7営設第2422号  
令和7年12月4日

福岡県建築都市部営繕設備課長

### 新福岡県立美術館新築工事設計図書に関する質疑回答書

断面図

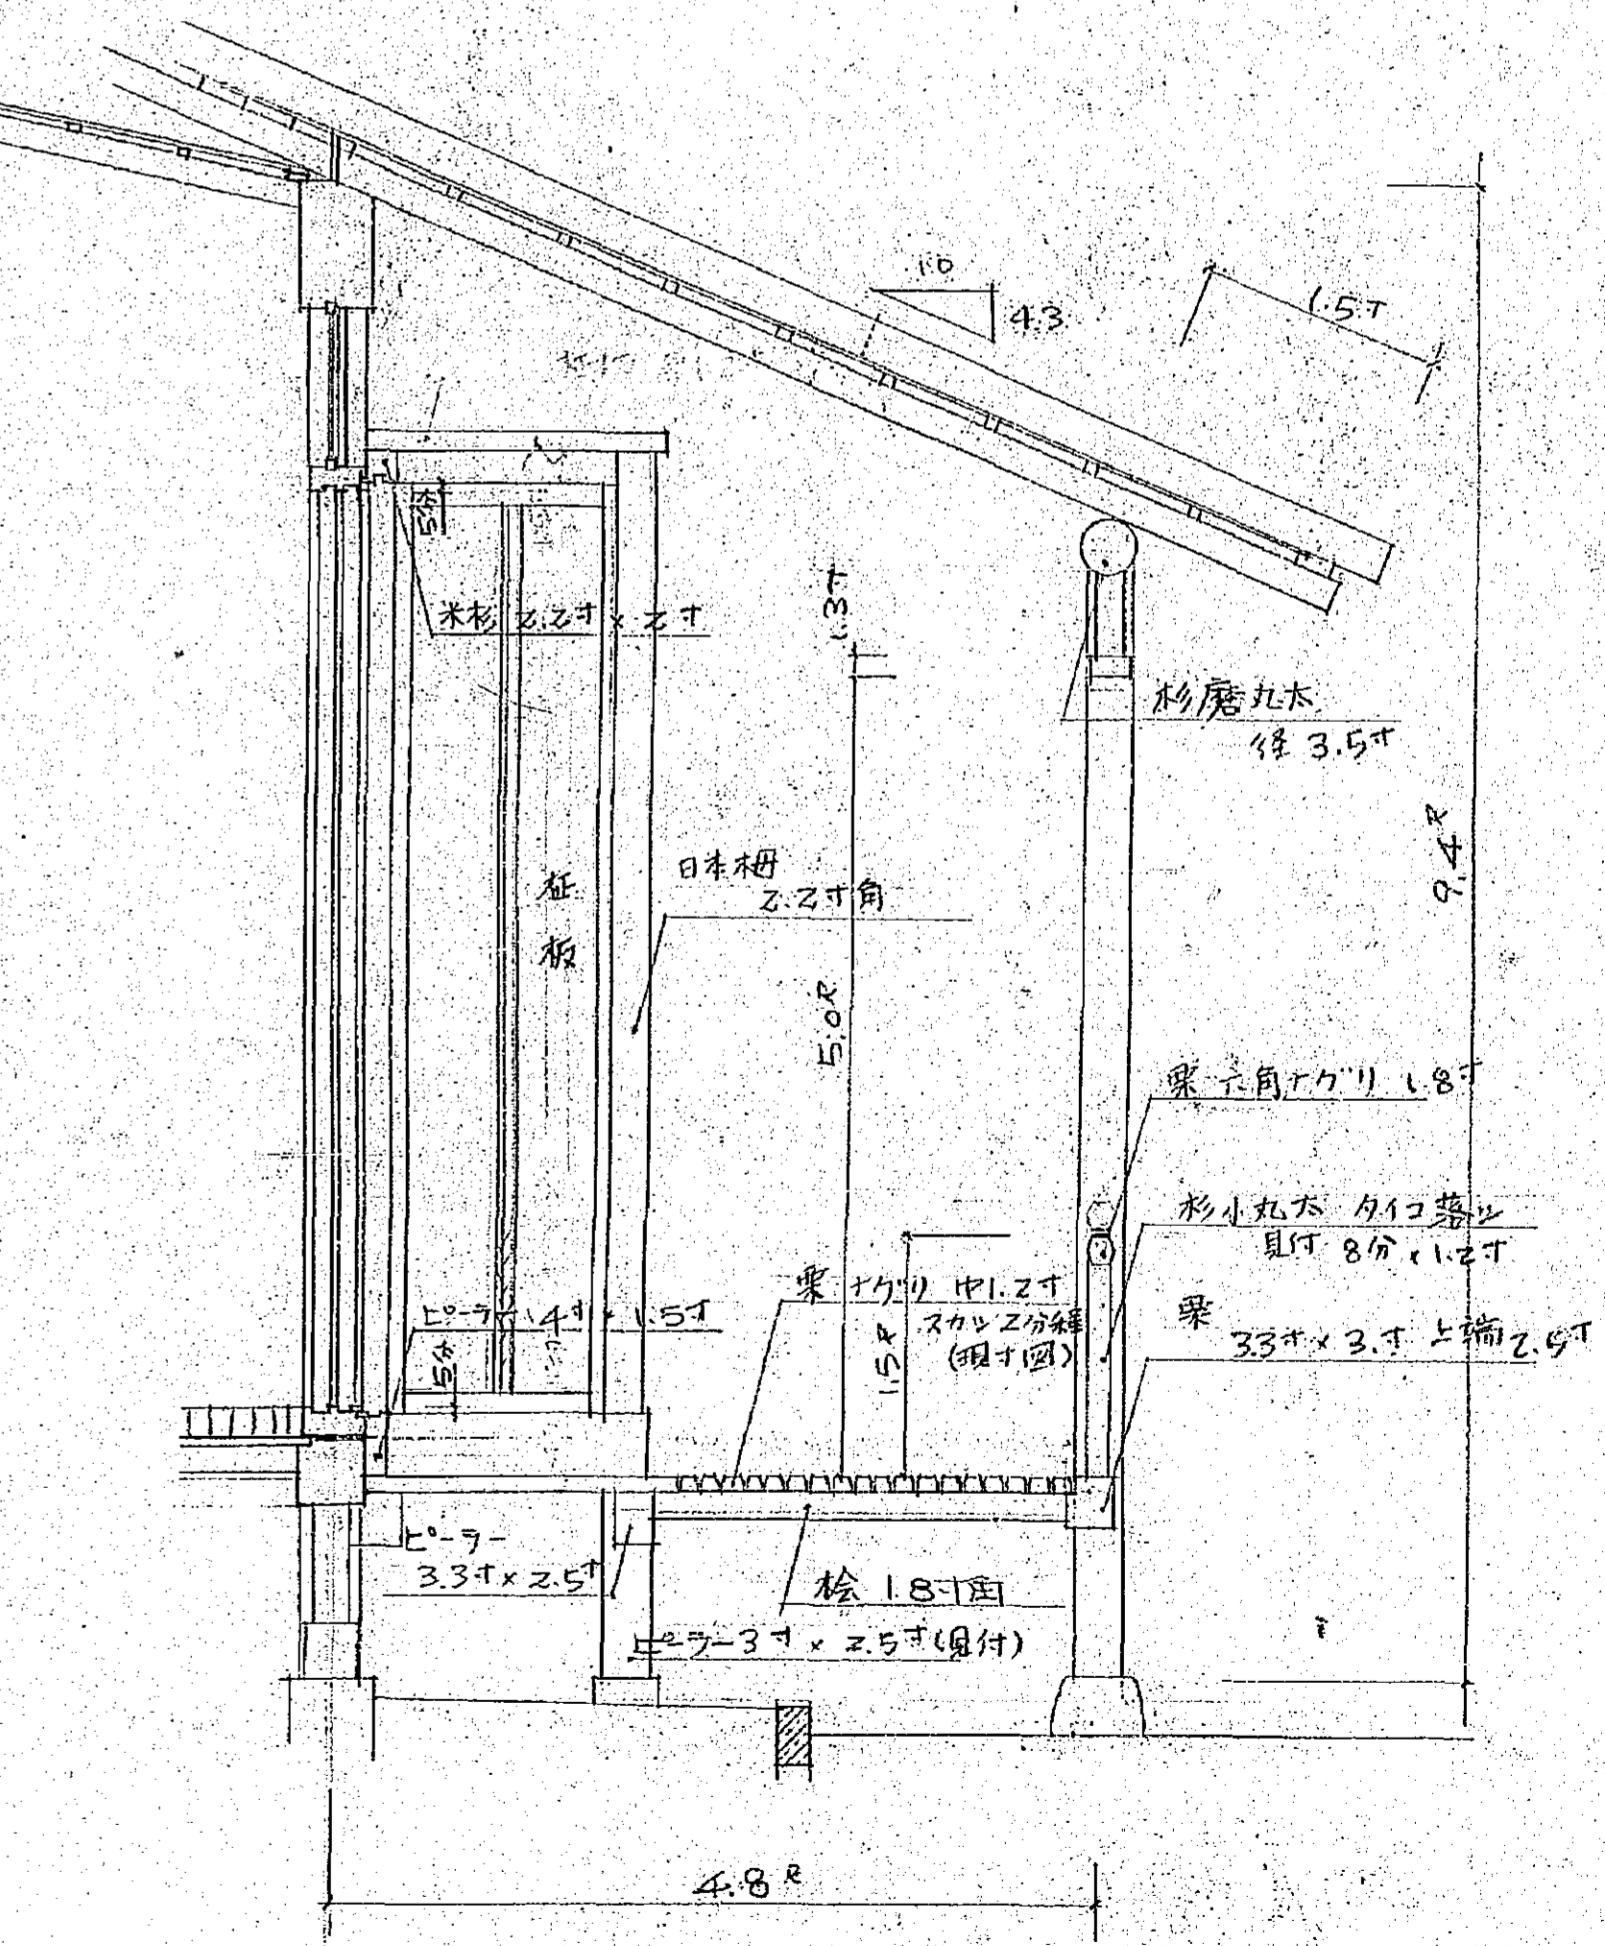
NO	図面番号	質 疑	
252	設計図書 A-304・306	入側(茶会館)において、内部仕上表/壁が空欄になっておりますが、耐震補強があります。 京聚楽壁水捏ね塗仕上を見込んで宜しいでしょうか。御指示下さい。	よろしいです。
253	設計図書 A-304・310	入側(茶会館)において、天井が全面アクリ洗いの上復旧になっておりますが、復旧は雨漏り部分のみと考えて宜しいでしょうか。またその場合、復旧の範囲・詳細も併せて御指示下さい。	天井伏図の斜線範囲は全面対象です。
254	設計図書 A-304・306	入側(茶会館)の戸袋(2箇所)に耐震補強がありますが、内部仕上が不明です。壁仕上及び天井高を御指示下さい。	別紙(詳細図24)ご参照ください。仕上げは既存同等と考えてください。
255	設計図書 A-304・306	勝手水屋(茶会館)の押入に耐震補強新設がありますが、内部仕上が不明です。壁仕上は京聚楽壁水捏ね塗仕上、天井高は7.4尺と考えて宜しいでしょうか。御指示下さい。	内部仕上げはシナベニア張りとし、天井高は7.4尺でよろしいです。
256	設計図書 A-304・306	勝手土間(X8-X10通り)において、畳表替え及び敷瓦敷替えは不要と考えて宜しいでしょうか。御指示下さい。	工事監理者と協議の上、現場にて必要と判断される場合に検討いたします。入札時はないものとして扱ってください。
257	設計図書 A-310	勝手土間(X8-X10通り)の天井高が下記の様になっております。7.5尺を正と考えて宜しいでしょうか。御指示下さい。 ○茶会館 天井伏図…7.0尺 ○立札席・茶室 天井伏図…7.5尺	7.0尺を正と考えてください。
258	設計図書 A-324	立札席において、建具詳細図(2)に記載されている下地隠し材及びスリムフレームは浸透性木材保護塗料が必要と考えて宜しいでしょうか。また樹種・等級も併せて御指示下さい。	よろしいです。杉一等と考えてください。
